OGGETTO: Progetto di un impianto eolico composto da n. 7 aerogeneratori da 6 Mw ciascuno, della potenza nominale di 42 Mw e relative opere connesse, da realizzarsi nei Comuni di Castel Giorgio (TR) e Orvieto (TR). Istanza presentata l'11/08/2021. Avviso al pubblico pubblicato il 09/05/2022 sul sito web del MITE.

Le scriventi Associazioni, dopo aver attentamente esaminato lo studio di Valutazione d’Impatto Ambientale presentato dalla Società RWE RENEWABLES ITALIA S.R.L. relativamente alla realizzazione di un Impianto industriale eolico con 7 aerogeneratori di altezza di 200 metri nei comuni di **Orvieto (TR)** e **Castel Giorgio (TR)**, denominato "Parco eolico Phobos", inoltrano le seguenti osservazioni per le quali si ritiene che il progetto non presenti i requisiti consoni alla sua realizzazione.

OSSERVAZIONI

Figura 1

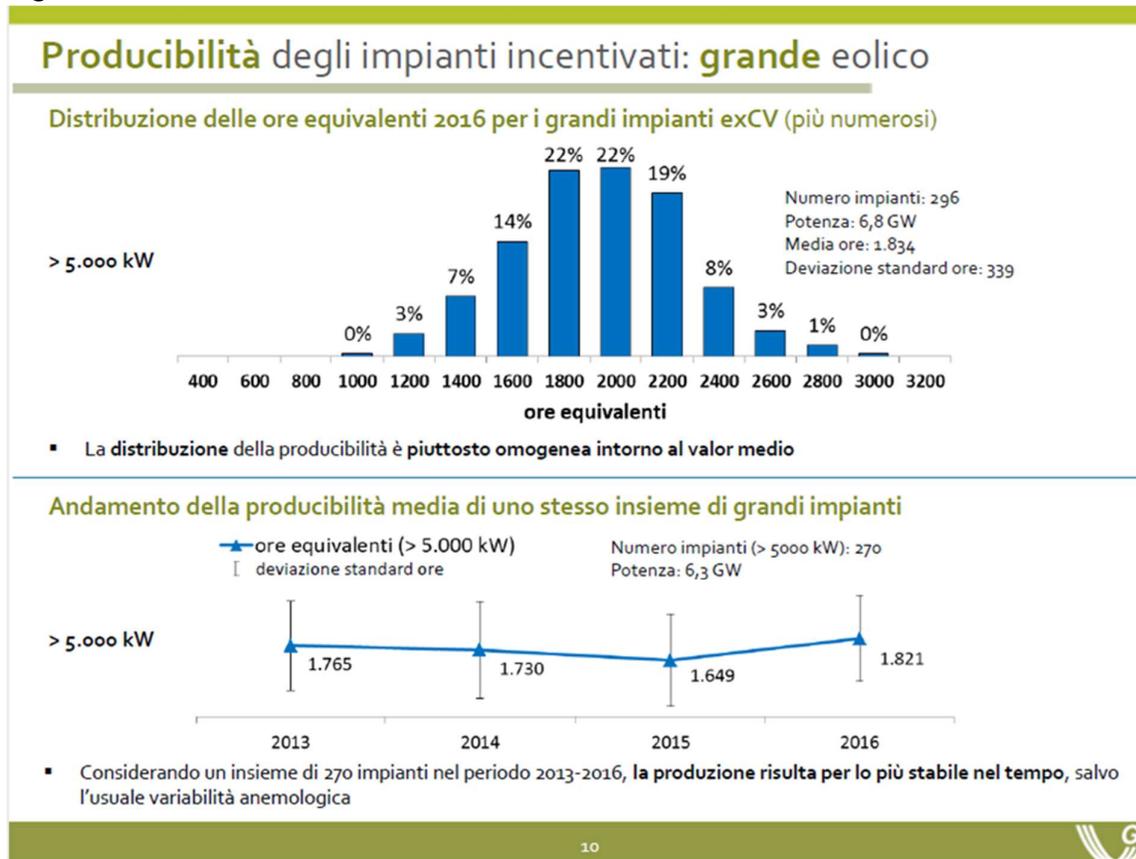
Questo è confermato, peraltro, dai documenti del GSE (Il punto sull'eolico, GSE 2016) dove viene evidenziata la distribuzione delle ore equivalenti per i grandi impianti exCV (più numerosi e inseriti nelle zone più ventose d'Italia) (vedi figura 1). Il valore medio si trova intorno alle 1900 ore. Nella tabella gli impianti a 3000 ore all'anno sono vicino allo zero, non sono riportati impianti oltre le 3000 ore equivalenti.

Figura 2

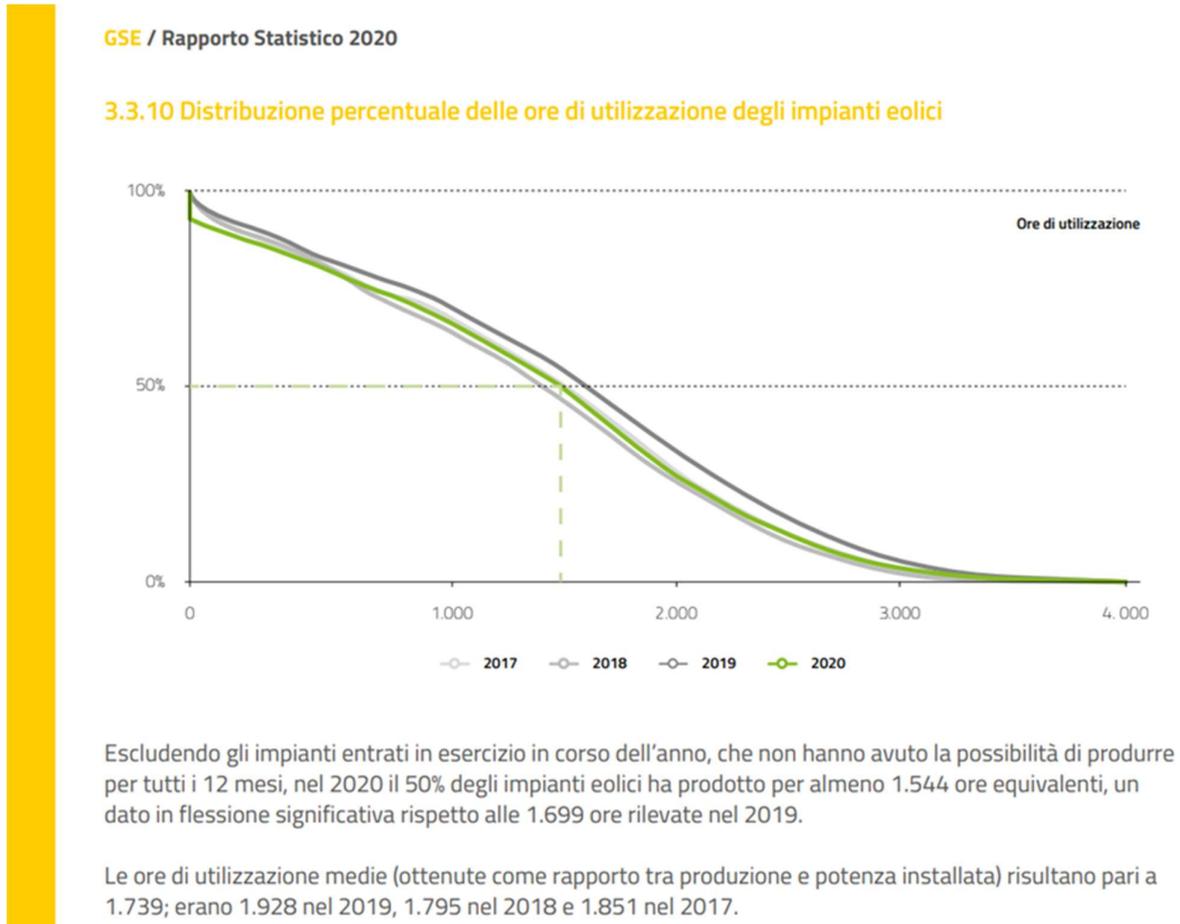
Anche nel rapporto statistico FER 2020 del GSE risulta evidente che la metà degli impianti eolici ha prodotto 1.544 ore equivalenti e una parte esigua degli impianti ha prodotto 3000 ore equivalenti all'anno. (vedi Figura 2)

Rendering

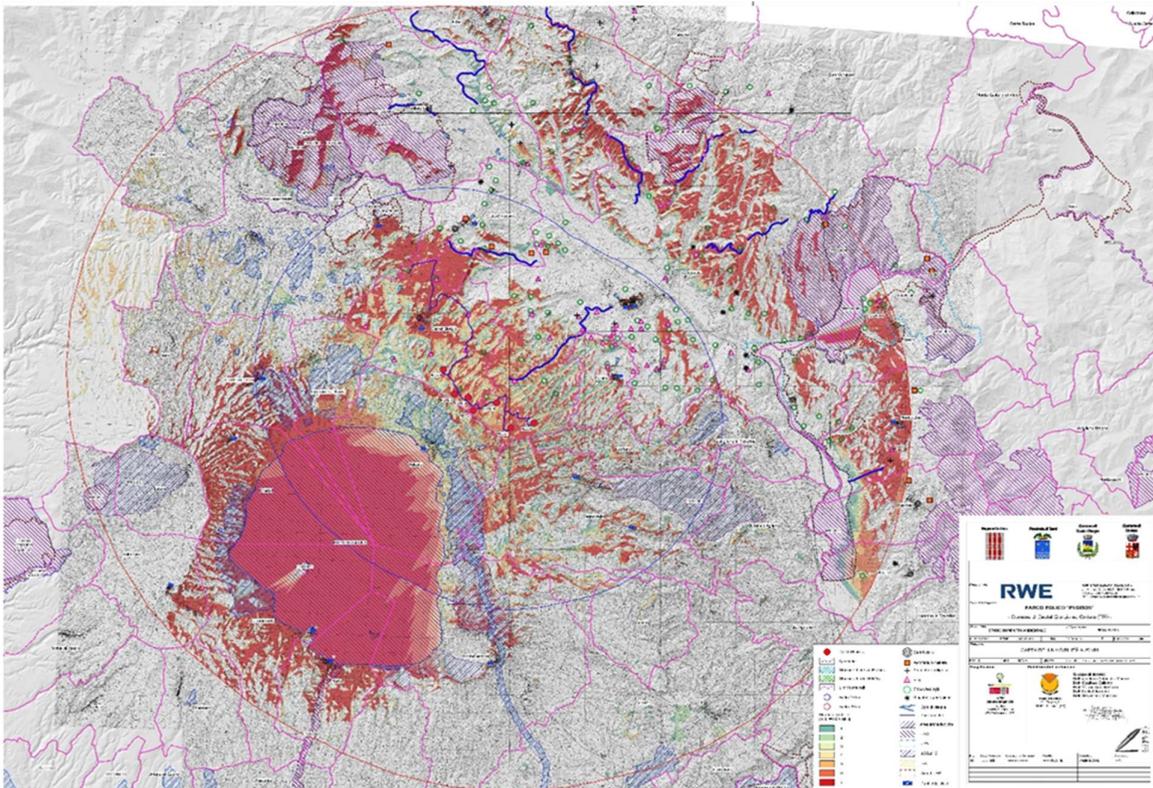
Per quanto attiene l'impatto visivo dell'impianto industriale, costituito da 7 aerogeneratori di 200 metri, cioè 4 volte il Duomo di Orvieto, si ritiene che le fotosimulazioni (relazione PEOS_S07_01_Fotoinserimenti) allegate al progetto, siano non rappresentative e siano state realizzate da punti di ripresa non significativi ai fini della verifica del loro effetto. I rendering realizzati non rappresentano il reale impatto visivo dei luoghi a costruzione ultimata. L'alterazione dello skyline del 72,4% del territorio di 30 comuni da dove si vedranno da uno a tre aerogeneratori (per circa il 30% del territorio dei 30 comuni il parco sarà visibile in maniera completa o quasi completa) non è rappresentata in maniera veritiera dalla relazione "Fotoinserimenti" che propone uno scenario totalmente distorto e non aderente allo stato dei luoghi attuali e futuri, in caso di realizzazione dell'impianto industriale.

Inquadramento su CTR

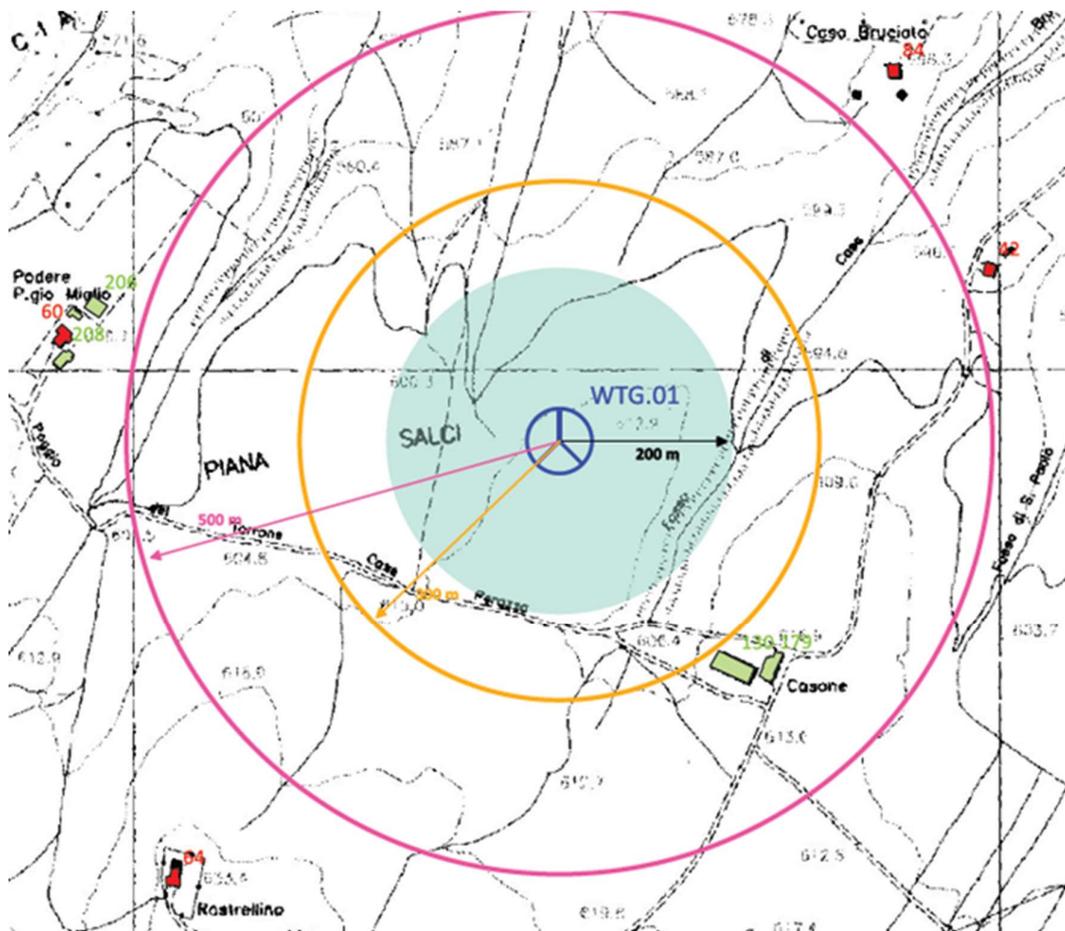
In particolare, l'aerogeneratore WTG01, "incastonato", tra una serie di ricettori sensibili (abitazioni) correttamente individuati (n. 42,60,64,62, 84) che si trovano in un'area di 500 metri come in figura crea ombreggiamento, impatto acustico e rischio di collisione per rottura.

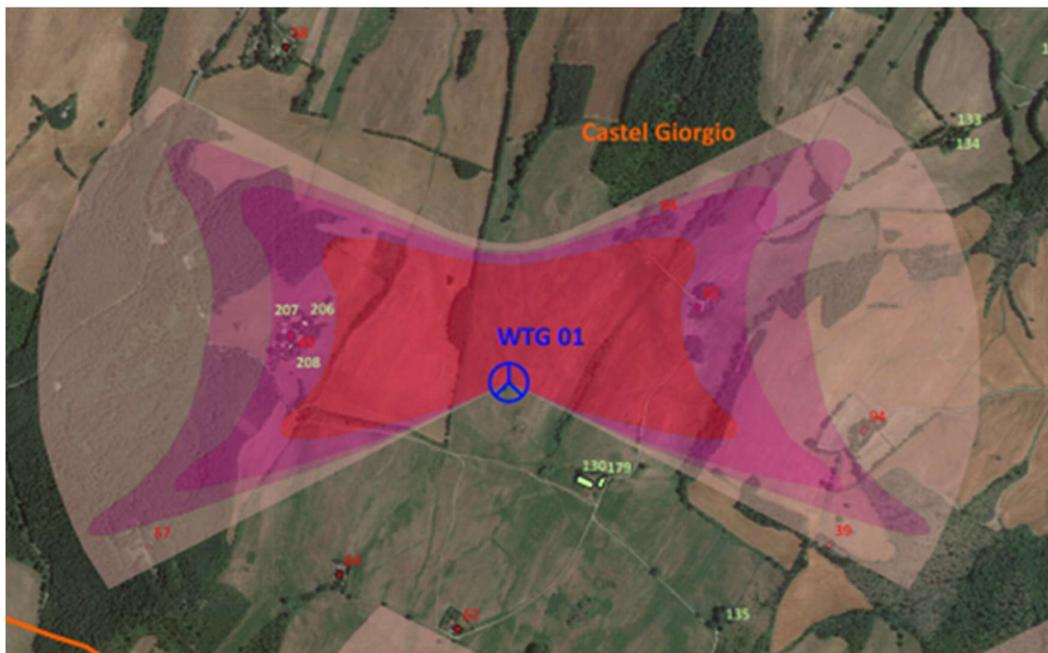
Le relazioni spaziali tra un aerogeneratore ed un ricettore (abitazione), così come la direzione del vento risultano essere fattori chiave per la durata del fenomeno di shadow flicker.

Per distanze dell'ordine dei 500 m, il fenomeno si verifica all'alba oppure al tramonto, ovvero in quelle ore in cui le ombre risultano molto lunghe per effetto della piccola elevazione solare. Quindi, come è facile immaginare, la condizione più penalizzante corrisponde al caso in cui il piano del rotore risulta ortogonale alla congiungente ricettore – sole; infatti, in tali condizioni, l'ombra proiettata darà origine ad un cerchio di diametro pari al rotore del generatore eolico.

Nel caso specifico per la pala WTG01 lo studio PEOS_OC_13_0_shadow_flickering dà evidenza per il ricettore n.60 di una durata del fenomeno dell'ombreggiamento astronomico da 50 a 100 ore/anno, mentre lo studio evidenzia che il valore limite inferiore con effetto trascurabile in termini di ore/anno in cui può verificarsi è di 30 ore/anno di ombra astronomica.

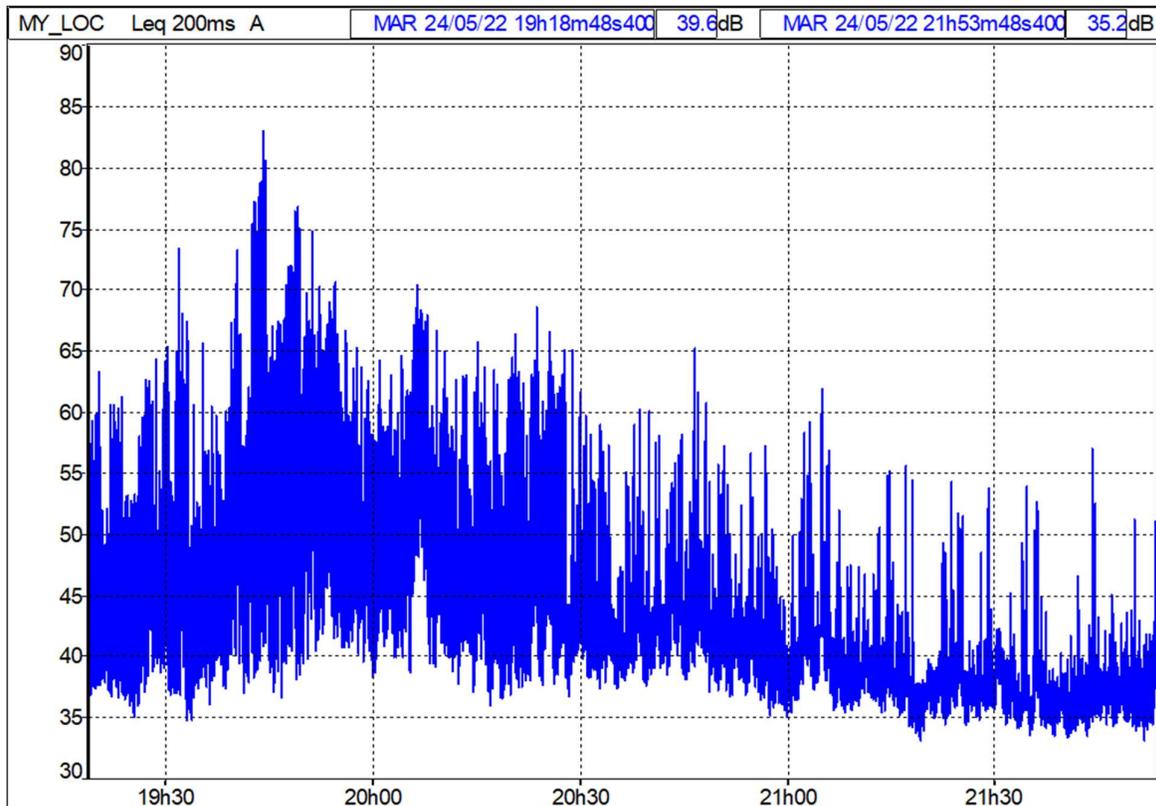
La storia temporale è riportata nel seguente grafico:

I picchi sono dovuti esclusivamente al cinguettio degli uccelli, che è legato all'orario ed alla stagione. In altri periodi dell'anno questo evento sonoro è minore o assente.
